Bundesfachplanung SuedLink

ANTRAG AUF ÄNDERUNG DER BUNDESFACHPLANUNG IM VEREINFACHTEN VERFAHREN

ABSCHNITT E, VORHABEN 3

25.01.2022

Abbildung 1: Verschwenkung der Kabeltrasse in Richtung Südosten (R1 nach R3)

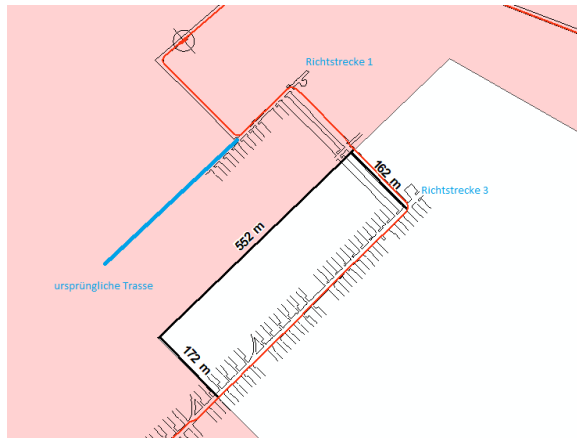
Im Ergebnis der horizontalen Erkundungsbohrungen machte sich in Folge fehlender Salzlagererstreckung in Richtung Nordosten eine Anbindung des Schachtes Kochendorf an das Bergwerk Kochendorf aus Richtung Norden erforderlich. Da aus dieser Richtung eine ausreichende Erstreckung des Salzlagers durch eine horizontale Erkundungsbohrung nachgewiesen werden konnte, wurde die Option einer vollständigen nördlichen Umfahrung aus Gründen der Optimierung des Trassenverlaufs (Vermeidung eines größeren Umwegs) nicht weiterverfolgt. Die nach dem Anschluss an das Bergwerk Kochendorf geplante Trassenführung in Richtung Südwesten entlang der Richtstrecke 1 war nach genauer Inspektion der betroffenen Streckenbereiche nicht möglich. Grund dafür war ein für den geplanten Maschineneinsatz zu geringes Streckenprofil und die in Folge angrenzender Abbaue fehlende Möglichkeit einer Profilerweiterung. Die Kabeltrasse musste daher zunächst in Richtstrecke 1 nach Nordosten geführt werden um dann Richtung Südosten in die Richtstrecke 3 zu verschwenken.

Die Änderung der Kabeltrasse hat den Vorteil, dass der denkmalgeschützte Bereich um den Schacht König Wilhelm II., welcher von Richtstrecke 1 durchschnitten wird, durch Richtstrecke 3 nur noch tangiert wird. Da in Richtstrecke 3 derzeit noch Arbeiten zur Verfüllung angrenzender Abbaue stattfinden und dort ein Fahrweg sowie eine Bandanlage vorhanden sind, ist keine negative Beeinflussung eventuell vorhandener denkmalgeschützter Objekte zu befürchten. Außerdem wird Richtstrecke 3 im Zuge der Streckenauf-fahrung in Richtung Schacht Kochendorf ohnehin genutzt und ertüchtigt (sie dient z. B. als Transportweg für die Teilschnittmaschine). Eine Kabelverlegung in der ertüchtigten Strecke ist deutlich einfacher und vermeidet Doppelarbeiten (Ertüchtigung von Richtstrecke 1 nur in sehr geringem Umfang nötig).

Die geänderte Trasse ragt jedoch aus dem nach § 12 NABEG festgelegten Trassenkorridor (fTK) auf einer Länge von ca. 552 m bis zu 172 m über den östlichen Korridorrand hinaus (siehe Abbildung 1).

Abbildung 2: Verschwenkung der Trasse im Bereich der Sicherheitsfeste

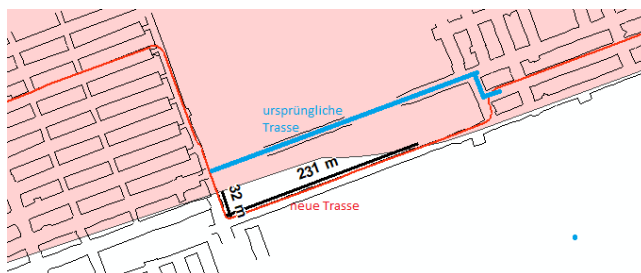
Aus der Richtbohrstrecke und der nördlichen Verbindungsstrecke kommend, verläuft die Kabeltrasse im Bergwerk Heilbronn zunächst annähernd in Richtung Westen. An der Sicherheitsfeste war ein Verschwenken in Richtung Norden und die anschließende Nutzung der nördlichen Durchörterung der Sicherheitsfeste geplant. Da der Bergwerksbetrieb zwischenzeitlich in der nördlichen Strecke eine Bandanlage errichtet hat, ist eine Nutzung dieser für die Kabeltrasse nicht mehr möglich. Daher ist eine Verschwenkung der Kabeltrasse nach Süden und die Nutzung der südlichen Durchörterung erforderlich.

Die geänderte Trasse ragt jedoch aus dem nach § 12 NABEG festgelegten Trassenkorridor (fTK) auf einer Länge von ca. 231 m bis zu 32 m über den östlichen Korridorrand hinaus (siehe Abbildung 2).

Abbildung 3: Übersicht des Verschwenkungsbereiches 1

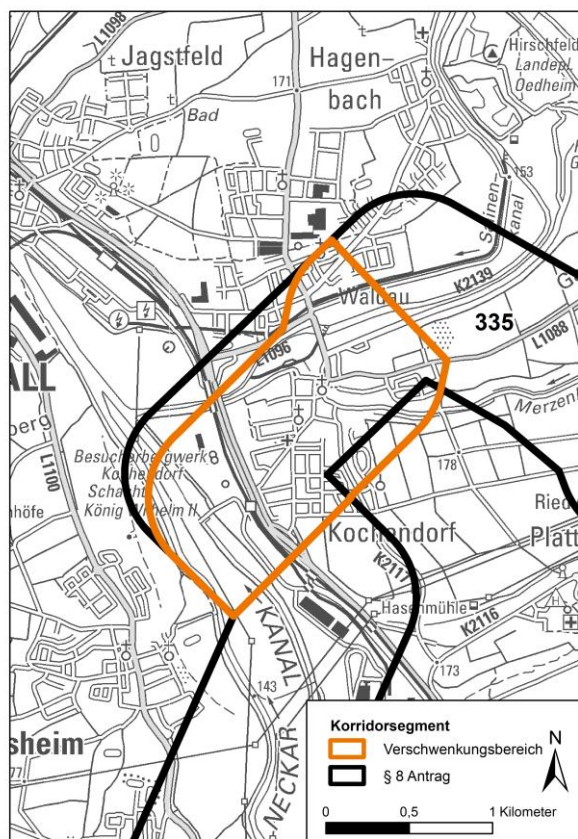
Bundesland	Baden-Württemberg
Landkreis	Heilbronn
Kommune	Heilbronn
Trassenkorridorsegment (TKS)	335
Verschwenkungsbereich 1 inkl. Achskilometrierung	ca. 940 m (von km 2,1 bis km 4,4)
Verschwenkungsbereich 2 inkl. Achskilometrierung	ca. 910 m (von km 8,1 bis km 9,0)
Fläche des Verschwenkungsbereiches 1 (vgl. Abbildung 3)	147.775 m ²
Fläche des Verschwenkungsbereiches 2 (vgl. Abbildung 4)	23.269 m ²
